Beilage 1a^f

Stand: ~~14.05.2012~~ März 2021

Erläuterungsbericht zum Antrag auf ~~Planfeststellung~~ **Planänderung**
für den Planfeststellungsabschnitt 27
der U-Bahn-Linie 6-West
zwischen dem Ende der bestehenden Abstellanlage
westlich des U-Bahnhofes Klinikum Großhadern
im Stadtgebiet München
und der Angerbauerstraße im Gemeindegebiet Planegg,
Ortsteil Martinsried

Abbildung 1: Spurplanvarianten, a) Vorzugsvariante b) Alternative

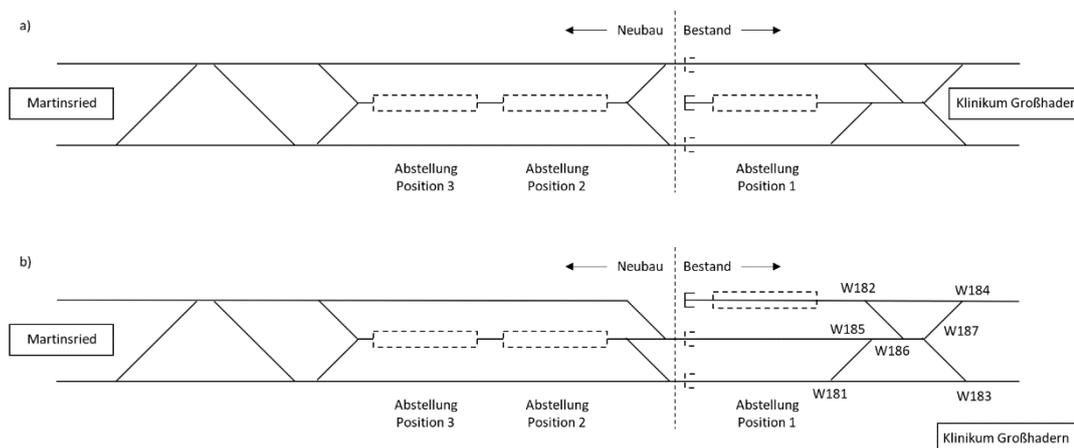
Alternativ zum unter Ziffer 1 erläuterten Spurplan wurde eine Variante untersucht, bei der das nördliche bestehende Abstellgleis weiterhin als Abstellung genutzt wird und die beiden südlichen bestehenden Gleise die Durchfahrtsgleise bilden (siehe Abbildung 1).

Mit dieser Lösung wurde angestrebt, dass die Fluchtmöglichkeit aus einem havarierten U-Bahn-Wagen trotz des bestehenden Stützenrasters im Bestand die Anforderungen des Entwurfs der DIN 5647 (Stand Oktober 2020) erfüllt. (siehe beiliegendes Brandschutzkonzept)

Aufgrund der o.g. Nachteile ist diese Spurplanvariante nicht weiter zu verfolgen.
